PARTS MODIFICATION LIST

変更理由 REASON	生産都合 For efficient production	共通機種 COMMON MODEL		2098 Series	
Previous	2098-5073-72	→×	×←	2098-5073-01	New
Previous	2098-5074-82	→×	×←	2098-5074-01	New
Previous	9612-1670-07	→×	×←	9745-1670-07	New
Previous	9612-1670-07	→×	×←	9612-1680-07	New
2098-5073-01 ← 2098-5073-82 (2) 2098-5074-01 ← 2098-5074-82 (2) 9612-1670-07 → 9745-1670-07 9612-1670-07 → 9612-1680-07 2098-5073-82 (2) → 2098-5073-01 t=0.6mm t=1.0mm 2098-5074-82 (2) → 2098-5074-01 t=0.6mm t=1.0mm					
•Parts No. and quantity changed for plates. Screws changed to new type. •補助コード、員数および、ねじの変更。					
Interchangeability as a set/セットでの互換性		Previous	→○	○←	New

MINOLTA CO.,LTD.

■No. 003 Parts List P. 1 2098-502

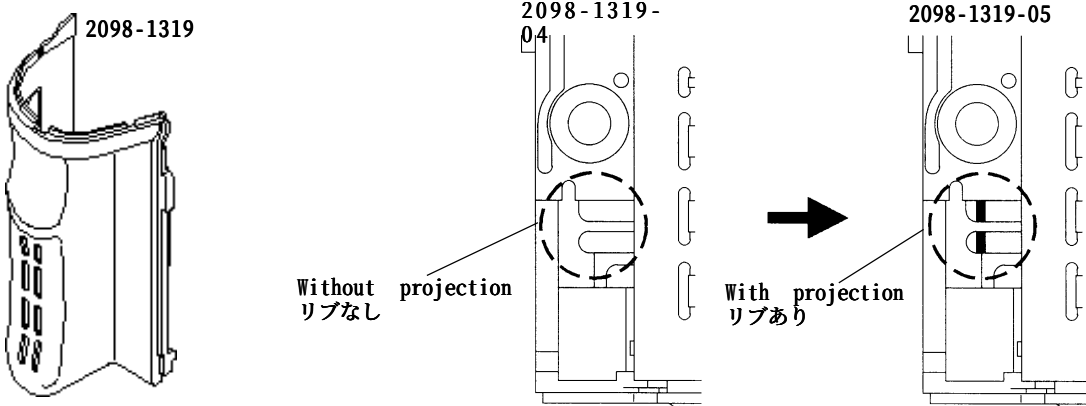
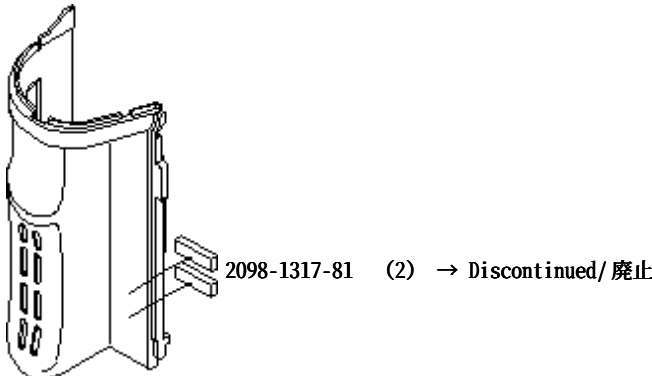
変更理由 REASON	生産都合	共通機種 COMMON MODEL		2098 Series	
	For efficient production				
Previous	2098-1319-04	→×	×←	2098-1319-05	New

Previous	2098-1317-81	—	—	—	New

Interchangeability as a set/セットでの互換性		Previous	→○	○←	New

■No. 004 Parts List P. 15 2098-514

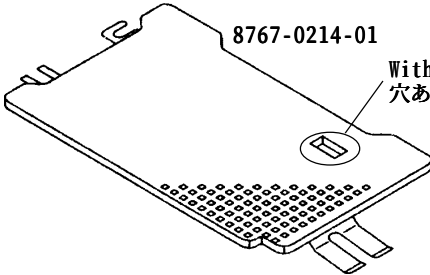
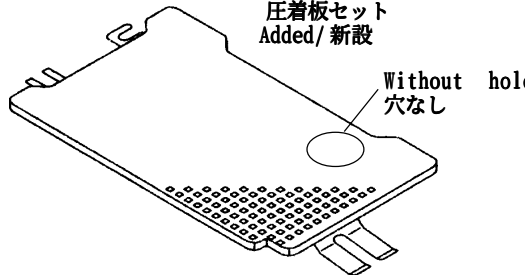
変更理由 REASON	生産都合	共通機種 COMMON		2098 Series	
	For efficient production	MODEL			
Previous	8767-0214-01	→○	×←	2098-0114-01	New
8767-0214-01 With hole 穴あり  → 2098-0114-01 PRESSURE PLATE ASSY 圧着板セット Added/ 新設 Without hole 穴なし

■No. 005 Parts List P. 15 2098-520

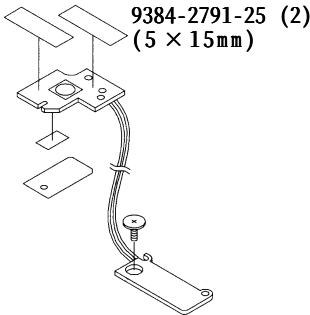
変更理由 REASON	静電気対策	共通機種 COMMON		2098 Series	
	To prevent static electricity	MODEL			
Previous	9384-2791-25	—	—	9384-2791-25	New
9384-2791-25 (2) (5 × 15mm)  → 9384-2791-25 (12 × 17mm)   9384-2791-25 (2) (5 × 15mm)  9384-2791-25 (12 × 17mm) ■ Do not cover rounded opening ■ はみ出し不可。 ■ Cover solders completely. ■ 半田部すべてを覆うこと。

- Size and quantity changed.
- 寸法および員数変更。

■No. 006 Parts List P. 15 2098-530

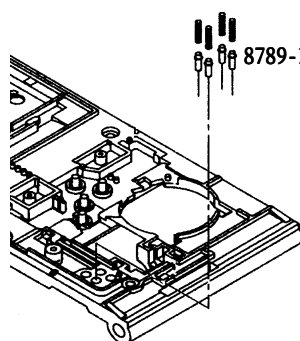
変更理由 REASON	手配都合	共通機種 COMMON MODEL		2098 Series	
	For efficient parts supply				
Previous	8789-1019-01	→○	○←	2098-1107-01	New

8789-1019-01 (4) → 2098-1107-01 (4)
SIGNAL PIN
信号ピン
Added/ 新設

- 8789-1019 is modified for exclusive use to #8789.
Use 2098-1107-01 for #2098 and #8790.
- 8789-1019は#8789用に部品更新されるため、#2098および#8790用とし8789-1019-01を2098-1107-01として部番のみ 変更する。

■No. 007 Parts List P. 1 2098-532

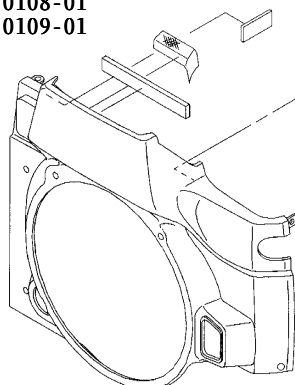
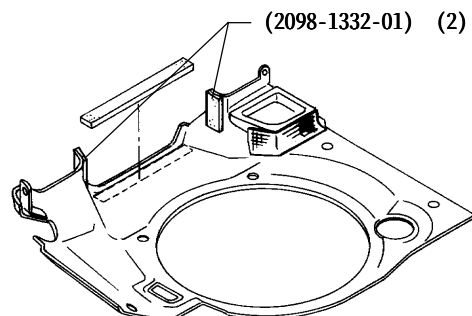
変更理由 REASON	上カバーと前カバーの防塵および隙間の改善	共通機種 COMMON MODEL		2098 Series	
	To fill gap between Top and Front Cover				
Previous	-----	--	--	(2098-1332-01)	New

(2098-1332-01) (2)
TOP COVER DUSTPROOF
SHEET
上カバー防塵シート
Added/ 新設

■No. 008 Parts List P. 4 2098-534

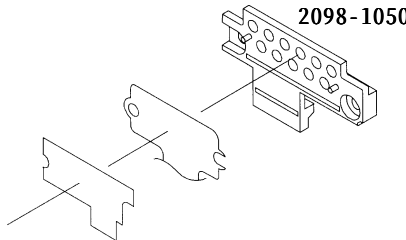
変更理由 REASON	#8789信号ピン形状変更に伴う			共通機種 COMMON MODEL	2098 Series	
	To suit with signal pin modification of #8789					
Previous	2098-1050-02	→○	×←	2098-1050-03	New	
 2098-1050  2098-1050-02 11 - ϕ 1.6mm →  2098-1050-03 11 - ϕ 1.8mm

■No. 010 Parts List P. 13 2098-529, 542

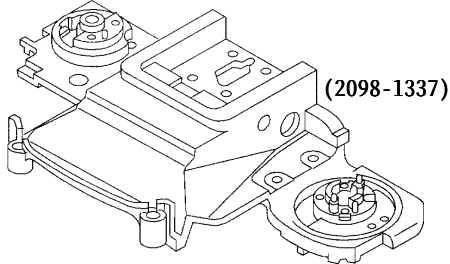
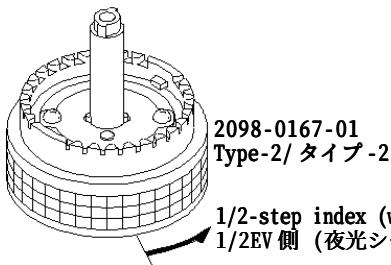
変更理由 REASON	露出補正ダイヤル」操作によるボス折れ防止 To prevent post breakage beneath Exposure-Compensation Dial			共通機種 COMMON MODEL	2098 Series
Previous	2098-0130-01	—	—	2098-0130-01	New
Previous	(2098-1337-05)	→×	×←	(2098-1337-07)	New

2098-0130-01:Type-1
Type-1 includes:
(2098-1337-05)
[2098-1473-02]
Both not service parts.

2098-0130-01:Type-2
Type-2 includes:
(2098-1337-07)
[2098-1473-03]

Previous	(2098-0167-01)	—	—	(2098-0167-01)	New
Previous	[2098-1473-02]	→×	×←	[2098-1473-03]	New

2098-1473-03
Larger hole
穴：大

Rounded more
R：大

- Only type-2 of 2098-0130-01 and 2098-0167-01 are available as service parts.
- 2098-0130-01および(2098-0167-01)はタイプ-2のみ供給。

■No. 013 Parts List P. 12 2098-547

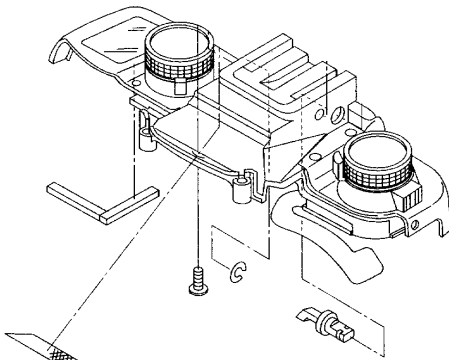
変更理由 REASON	投光LED位置ズレ防止 To stabilize focus area LEDs			共通機種 COMMON MODEL	2098 Series
	Previous	9384-2391-20	→○ ×←		
 9384-2391-20 (9 × 10mm) → 2098-1324-03 FINDER LIGHT SHIELD TAPE-B ファインダー遮光テープB Added/ 新設

■No. 015 Parts List P. 13 2098-557

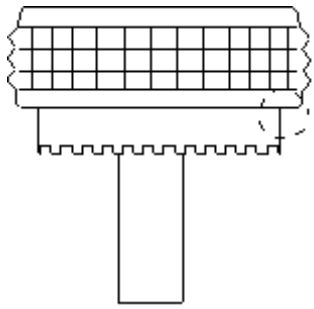
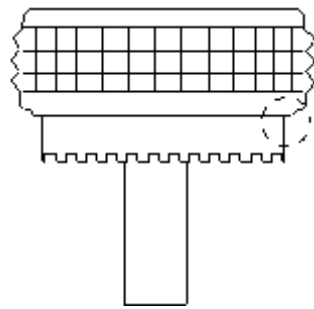
変更理由 REASON	露出補正ダイヤルの隙間改善			共通機種 COMMON MODEL	2098 Series
	To fill gap beneath Exposure-Compensation Dial				
Previous	2098-0167-01	→○	×←	2098-0167-02	New
2098-0167-01  → 2098-0167-02

■No. 016 Parts List P. 1 2098-564

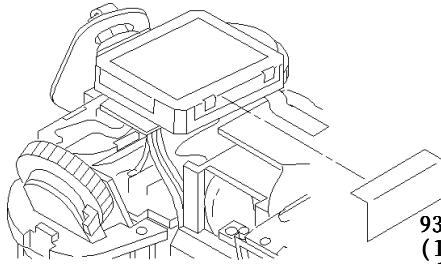
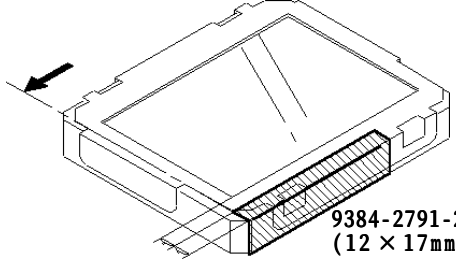
変更理由 REASON	フラッシュコードのショート防止 To prevent short on flash cord			共通機種 COMMON MODEL	2098 Series
Previous	-----	--	--	9384-2791-25	New

9384-2791-25
(12 × 17mm)
Added/ 追加

■No. 017 Parts List P. 1, 12, 13 2098-542

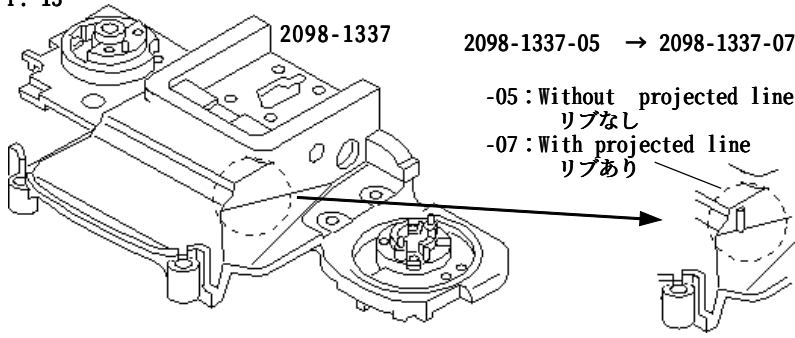
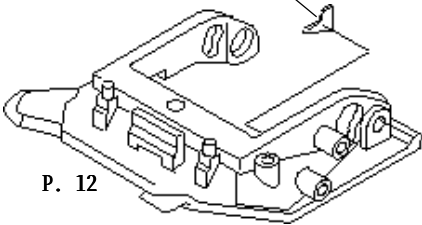
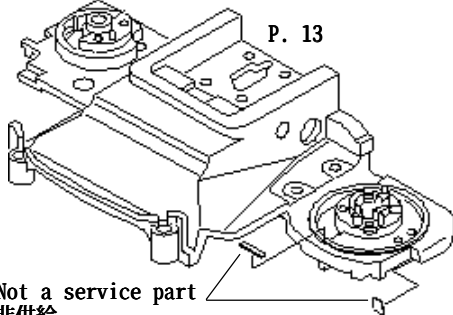
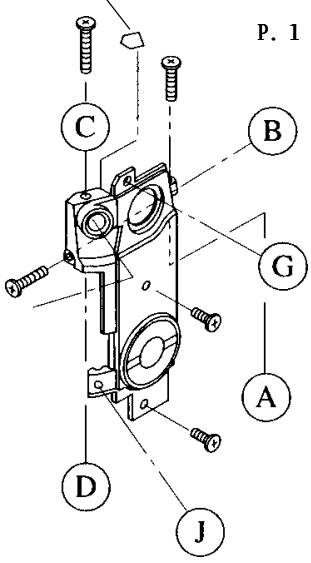
変更理由 REASON	生産都合 For efficient production			共通機種 COMMON MODEL	2098 Series
Previous	(2098-1337-05)	→×	×←	(2098-1337-07)	New
Previous	2098-1327-81	--	--	-----	New

2098-1337-05 → 2098-1337-07

-05: Without projected line
リブなし
-07: With projected line
リブあり

2098-1327-81 → Discontinued/ 廃止

■No. 018 Parts List P. 15 仮-668

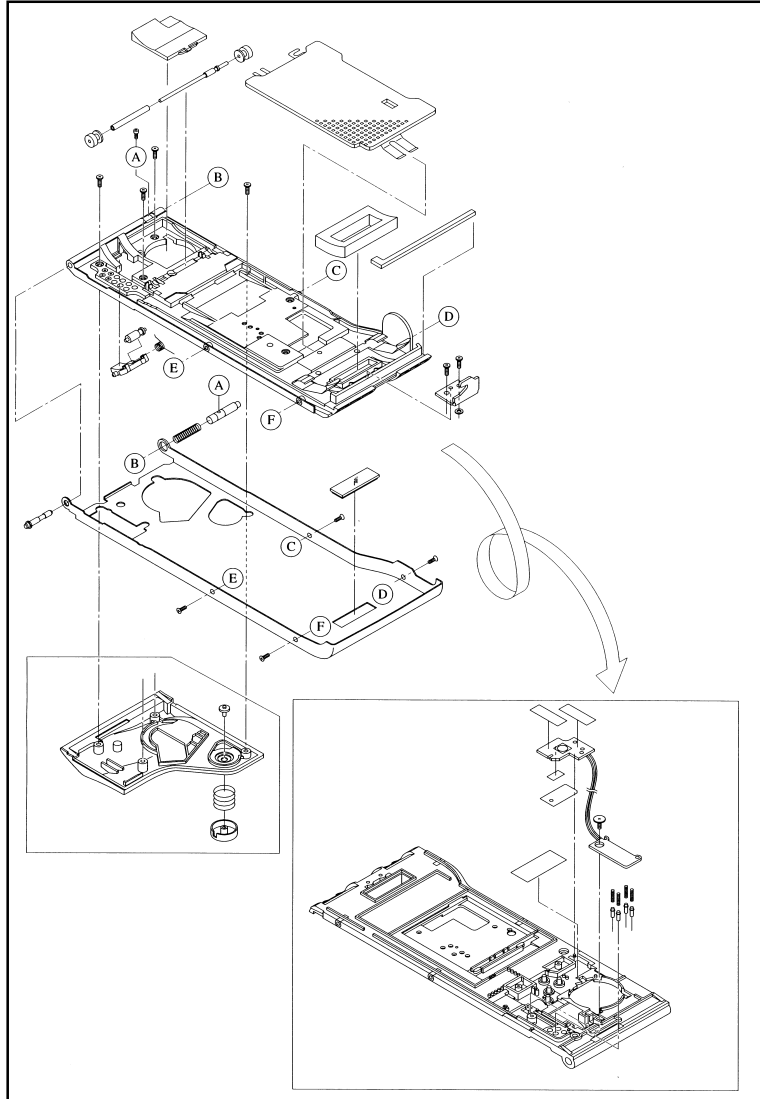
変更理由 REASON	手配都合 For efficient parts supply			共通機種 COMMON MODEL	2098 Series
	Previous	-----	--		
				2098-0110-01	New

2098-0110-01
BACK COVER ASSY (COMPLETE)
裏蓋セット
Added/ 新設

■No. 019 Parts List P. 2, 4 2098-593

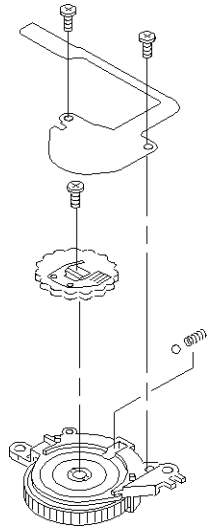
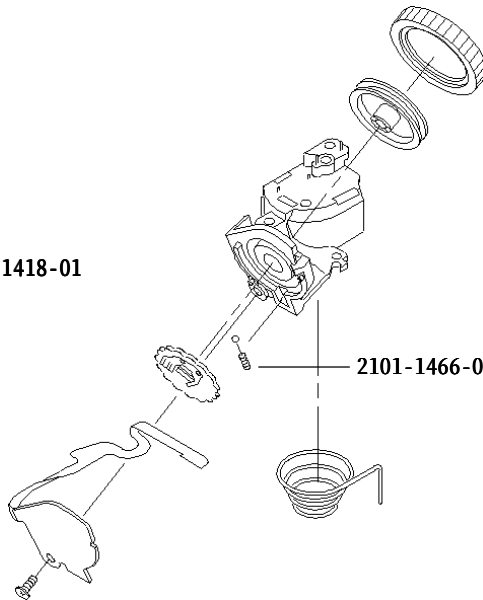
変更理由 REASON	前後ダイヤルのクリック力量アップ To increase Front/Rear-Dial tension	共通機種 COMMON MODEL	2098 Series
Previous	2101-1466-01	→○ ×←	2098-1418-01 New

2101-1466-01 → 2098-1418-01

2101-1466-01 → 2098-1418-01

■No. 020 Parts List P. 13 2098-594, 595

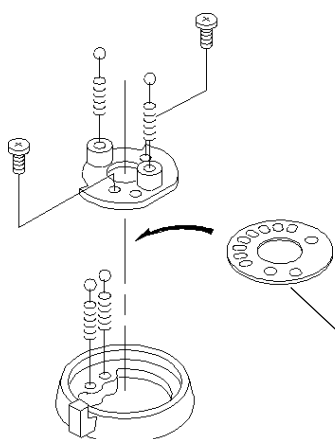
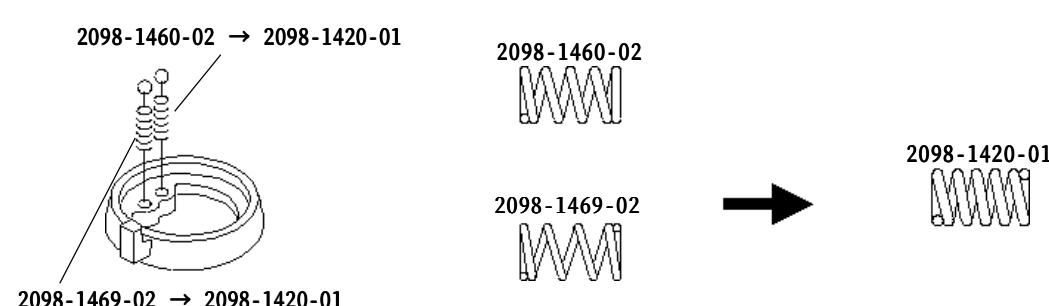
変更理由 REASON	ドライブモードレバーのクリック力量アップ To increase Drive-Mode Dial tension			共通機種 COMMON MODEL	2098 Series	
	Previous	-----	--	---	2098-1448-01	New
 2098-1448-01 DRIVE-MODE CLICK PLATE ドライブモードクリック板 NEW/ 新設 G G-85 (Rear side/裏面)						
Previous	2098-1497-01	→×	×	←	2098-1497-02	New
 2098-1497 2098-1497-01 2098-1497-02						
Previous	2098-1469-02	→×	×	←	2098-1420-01	New
Previous	2098-1460-02					
 2098-1460-02 → 2098-1420-01 2098-1469-02 → 2098-1420-01 2098-1460-02 2098-1469-02 2098-1420-01						
Interchangeability as a set/セットでの互換性		Previous	→○	×	←	New

■No. 021 Parts List P. 7, 8, 9 2098-608 SUPPLEMENTARY INFORMATION QS FA 2098-S02J/E

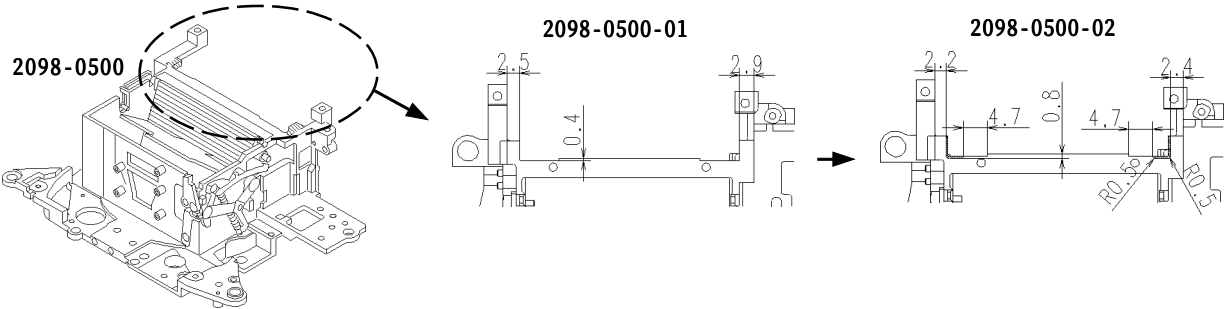
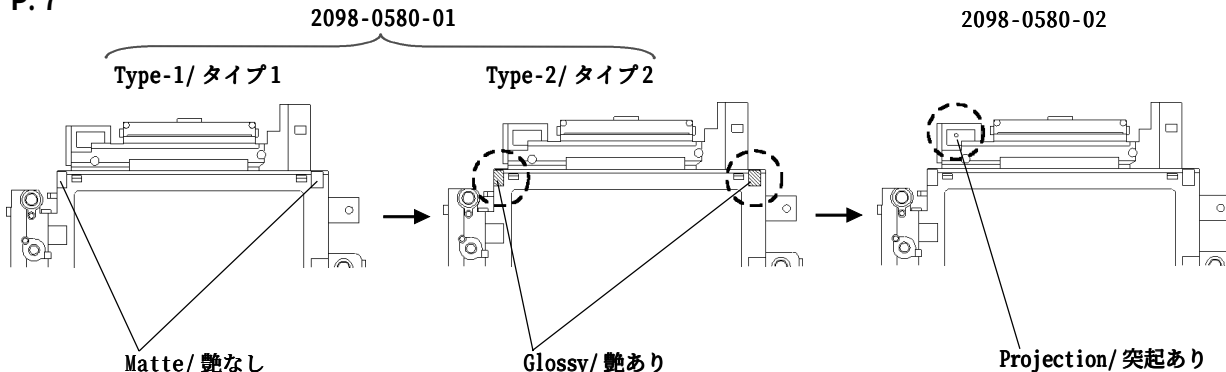
変更理由 REASON	焦点板ホルダー軸受けの補強 To secure holder of Focusing Screen		共通機種 COMMON MODEL	2098 Series	
Previous	2098-0500-01	→○	×	←	2098-0500-02 New
P. 8 P. 9 					
Previous	2098-0580-01	→×	×	←	2098-0580-02 New
P. 7 					
Interchangeability as a set/セットでの互換性		Previous	→○	×	← New

■No. 024 Parts List P. 9 仮-692

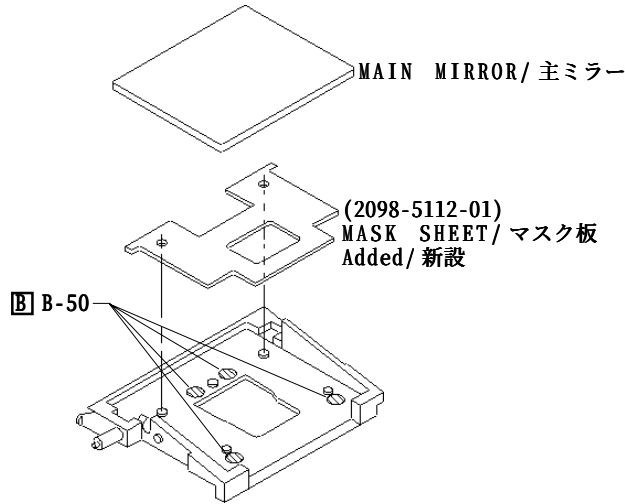
変更理由 REASON	サービス用部品として供給			共通機種 COMMON MODEL	2098 Series
	Added as a service part				
Previous	-----	--	--	(2098-5112-01)	New

■No. 025 Parts List P. 11 2098-629,-630

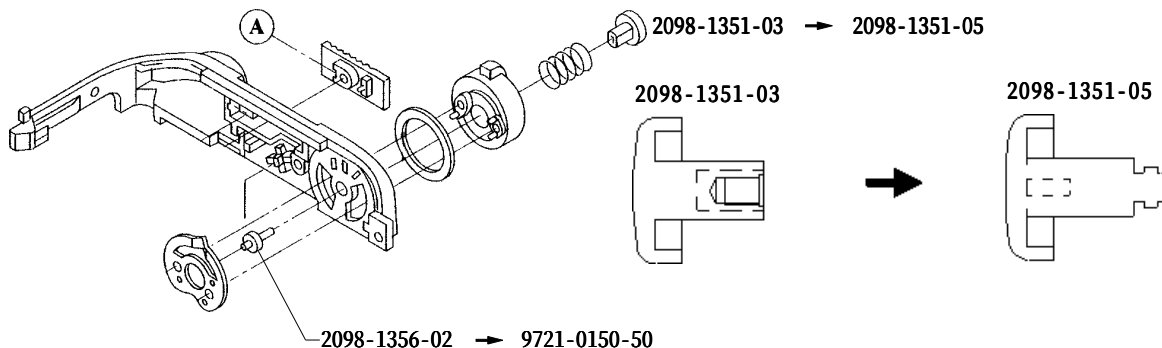
変更理由 REASON	コストダウン			共通機種 COMMON MODEL	2098 Series
	To cut cost				
Previous	2098-1351-03	→×	×←	2098-1351-05	New
Previous	2098-1356-02	――	――	――	New
Previous	――	――	――	9721-0150-50	New

■No. 026 Parts List P. 17 仮-706

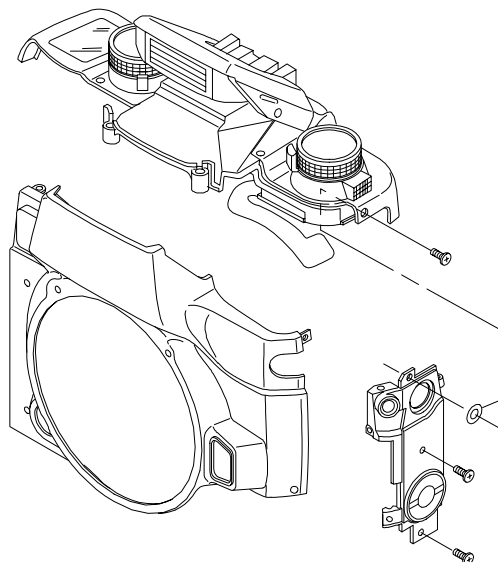
変更理由 REASON	前カバーと上カバーの段差修正			共通機種 COMMON MODEL	2098-150, -350, -550
	To compemsate difference between Front and Top Covers				
Previous	-----	--	--	9791-1735-40	New
Previous	-----	--	--	9792-1735-20	New

9791-1735-40 } (0-1)
9792-1735-20 }
WASHER/ ワッシャ
Added/ 追加

Install Top Cover Assy and Insert Washer between Top Cover and Side Cover-B.
上カバーセットを取付け後、上カバーとサイドカバーBの隙間にワッシャを挿入する。

- Add the washer if there is 0.3mm or more difference between Front and Top Covers around film chamber side.
- 巻戻し側の前カバーと上カバーの段差が0.3mmを超えるものに対し、ワッシャを使用する。

■No. 027 Parts List P. 17 2098-652

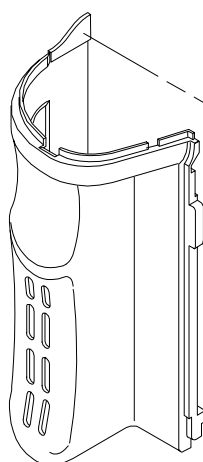
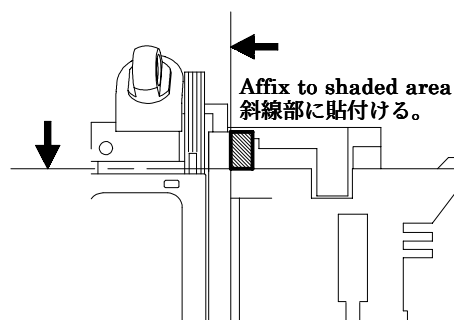
No. 027							Parts List P. 17							2098-062												
変更理由 REASON	グリップゴムの接着力強化										共通機種 COMMON MODEL			2098-150, -350, -550												
	To secure ashesion of Grip Rubber																									
Previous	-----										--			--			9384-2190-60							New

9384-2190-60
(3X5mm)
Added/ 追加

■No. 028 Parts List P. 15 2098-654

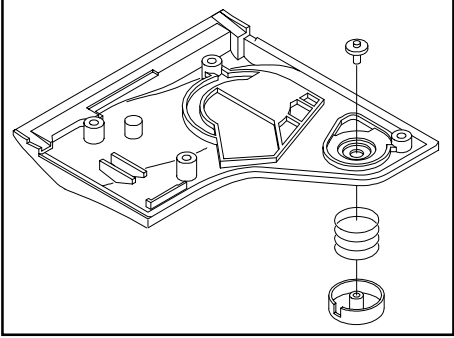
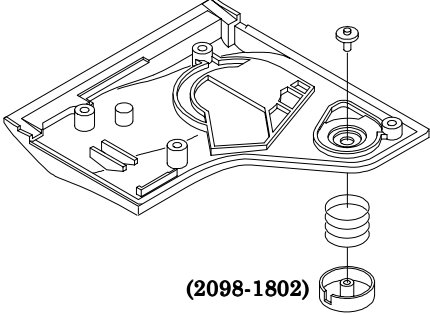
変更理由 REASON	コストダウン To cut cost	共通機種 COMMON MODEL		2098 Series	
Previous	2098-0182-01	→○	○←	2098-0182-02	New
2098-0182  2098-0182-01  2098-0182-02 					
Previous	(2098-1802-03)	→×	×←	(2098-1802-05)	New
 (2098-1802) (2098-1802-03)  (2098-1802-05) 					
Interchangeability as a set/セットでの互換性		Previous	→○	○←	New

■No. 029

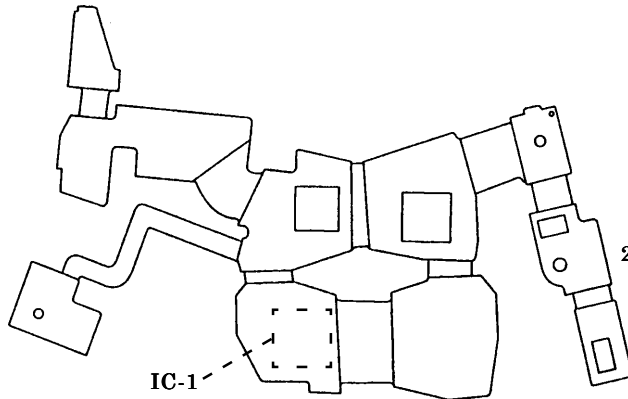
変更理由 REASON	仕様変更			共通機種 COMMON MODEL	2098-100, -300, -500
	Specification change				
Previous	2098-0401-01	→○	×←	2098-0901-01	New

2098-0401-01 → 2098-0901-01

IC-1				
2098-0401-01	Yellow dots 黄マーキング M30610ECGP	98C-4101-01 M30612MA -313GP	98C-4101-02 M30612MA -319GP	
2098-0901-01	Yellow dots 黄マーキング M30610ECGP	98C-TTTT-03 M30612MA -335GP

NOTE: When installing #2098-0901 to normal model (-100/300/500), be sure to set "NORMAL" in Model Set mode with HIT Controller so that camera function is the same as #2098-0401.
(See pg. 58, REPAIR GUIDE)

■No. 031 Parts List P. 12 2098-667

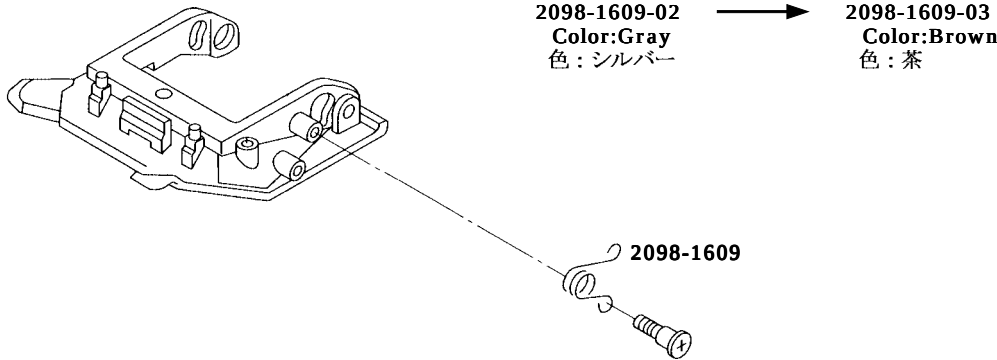
変更理由 REASON	フラッシュ作動の改善			共通機種 COMMON MODEL	2098 Series	
	To improve flash up/down motion.					
Previous	2098-1609-02	→○	×←	2098-1609-03	New

・ 2098-1609-03は2098-1609-01と同一部品です。 Type-01 (brown) and Type-03 of #2098-1609 are completely the same.
